在簽發消防證書過程中常見的違規事項

處所: 學校(校舍設於並非原先設計作學校用途的處所)

常見的違規事項的例子

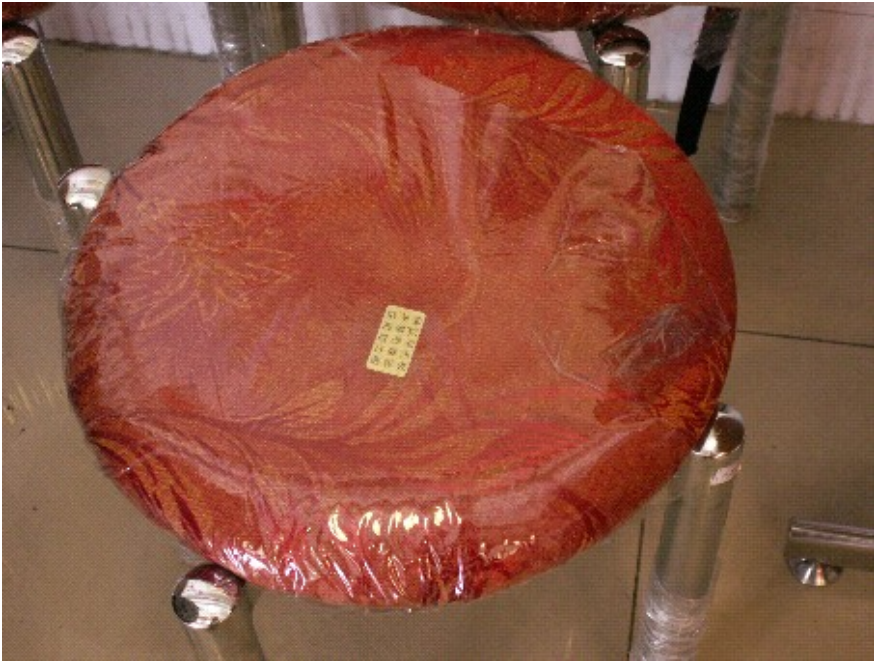
阻礙花灑頭運作

聚氨酯乳膠家具不符合英國標準7176(一九九五年版)(中度危險)
或英國標準7177(一九九六年版)(中度危險)

出口指示牌不符合消防安全規定

花灑頭沒有阻礙

聚氨酯乳膠家具符合英國標準7176(一九九五年版)(中度危險)或
英國標準7177(一九九六年版)(中度危險)

出口指示牌符合消防安全規定
